ANNEX AL PROJECTE

SOL·LICITUD DE LICÈNCIA MUNICIPAL D'ESTABLIMENTS FIXOS OBERTS

SALÓ DE BANQUETS

SITUAT AL MOLÍ MAS VERDAGUER DE BANYOLES

7.3 Mesures correctores aïllament acústic

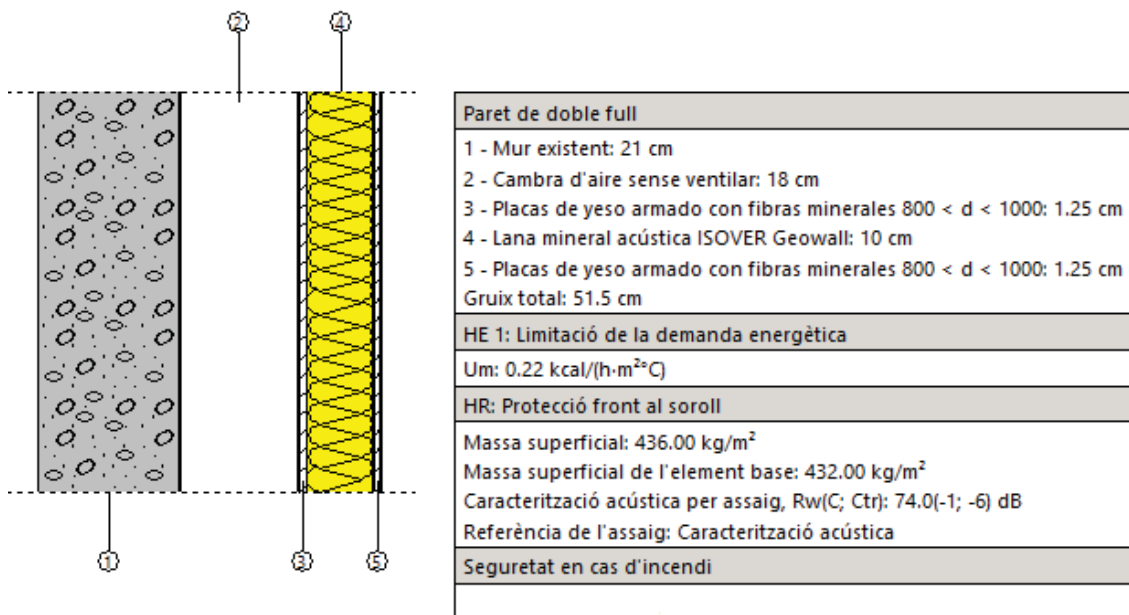
Per tal que l'activitat compleixi amb l'aïllament acústic al soroll aeri entre els recintes d'activitat i els recintes d'ús protegit, caldrà executar nous paraments que garanteixin el compliment de l'Ordenança.

Paret de doble full
1 - Mur existent: 21 cm
2 - Cambra d'aire sense ventilar: 3 cm
3 - Lana mineral acústica ISOVER Geowall: 10 cm
4 - Placas de yeso armado con fibras minerales 800 < d < 1000: 1.25 cm
Gruix total: 35.3 cm
HE 1: Limitació de la demanda energètica
Um: 0.23 kcal/(h·m ² ·C)
HR: Protecció front al soroll
Massa superficial: 424.75 kg/m ²
Massa superficial de l'element base: 420.75 kg/m ²
Caracterització acústica per assaig, Rw(C; Ctr): 71.0(-1; -6) dB
Referència de l'assaig: Caracterització acústica
Seguretat en cas d'incendi

Plànol **03**
Projecte: 8701/1022
Escala: 1/200
Data: Gener 2023

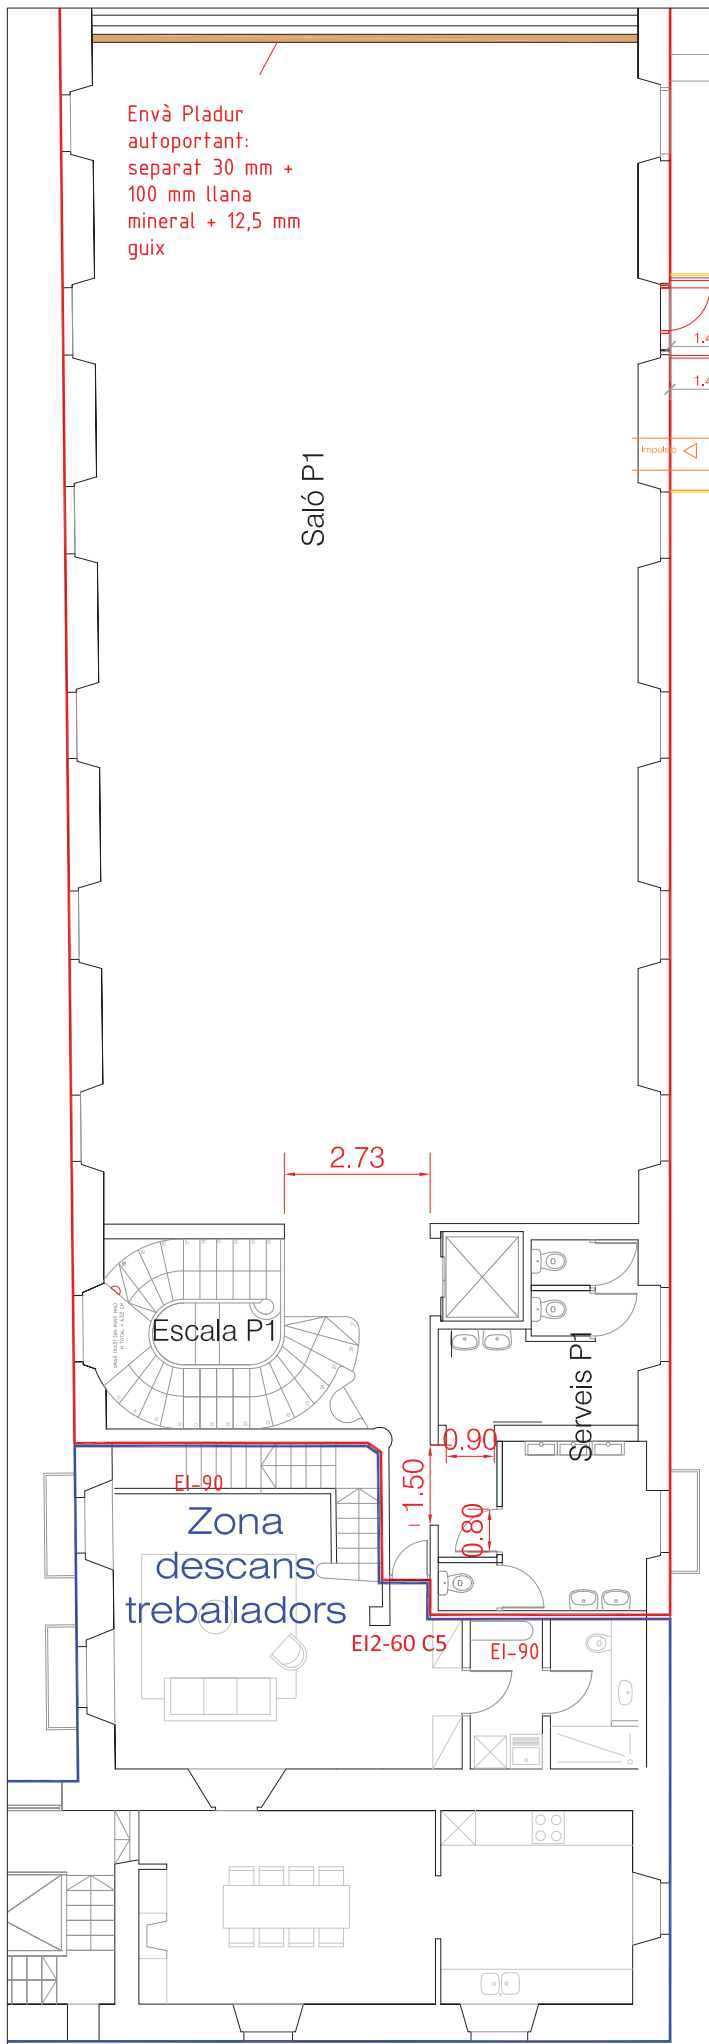
En els plànols adjunts es grafia la zona utilitzada exclusivament com a zona de descans pels treballadors de l'activitat.

S'executarà un nou envà separat del mur existent de tal manera que hi hagi una càmera d'aire.

Aquest nou envà estarà format per:

- Placa de guix laminar de 12,5mm d'espessor
- Aïllament ACÚSTIC de llana mineral de 100mm d'espessor
- Placa de guix laminar de 12,5mm d'espessor

Plànol 04
Projecte: 67011022
Escala: 1/100
Data: Març 2023

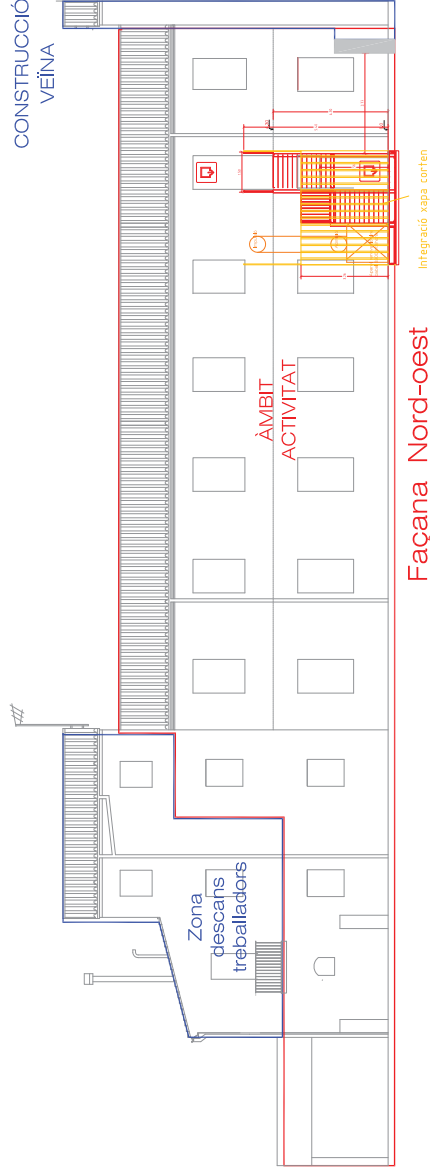
S'executarà un trasdossat del mur existent de tal manera que es millora l'aïllament acústic del conjunt.

Aquest trasdossat serà autoportant separat 30mm del mur existent i estarà format per:

- Aïllament ACÚSTIC de llana mineral de 100mm d'espessor
- Placa de guix laminar de 12,5mm d'espessor

Envà Pladur
autoportant:
separat 30 mm +
100 mm llana
mineral + 12,5 mm
guix
